改善箇所説明図

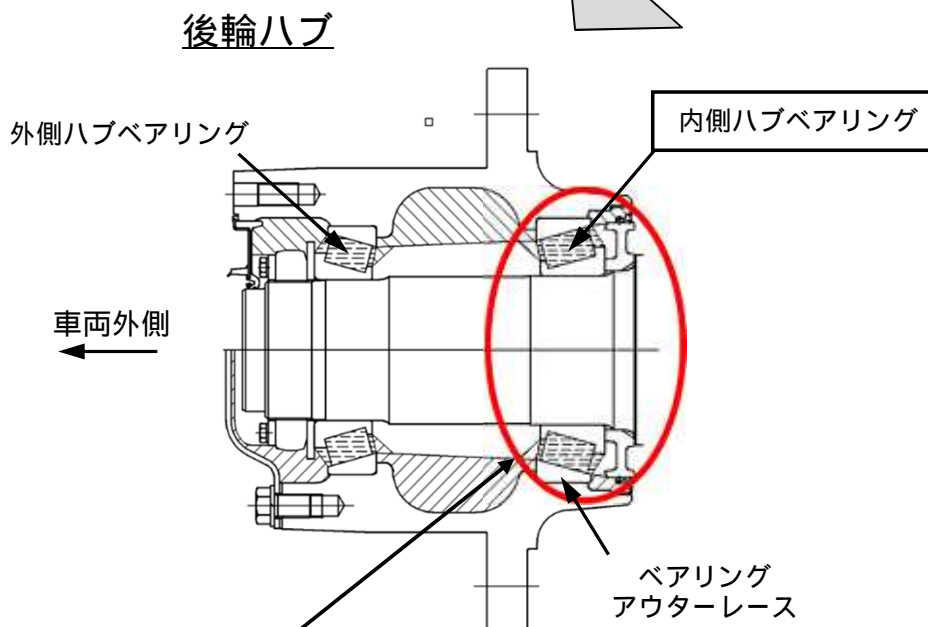
基準不適合発生箇所

上図の斜線で示されている部分にグリースが充填されている。

総輪駆動車において、内側ハブベアリングのグリース充填量が不足しているものがある。そのため、そのままの状態で使用を続けると、ハブベアリングが潤滑不良になり、最悪の場合、走行不能または火災に至るおそれがある。

全車両、後軸（全輪）内側ハブベアリング部を点検し、ベアリングが損傷しているものは新品に交換する。また、損傷がないものはグリースを適正量充填する。

識別：各軸のハウジング後方左側に白色ペイントを塗布する。
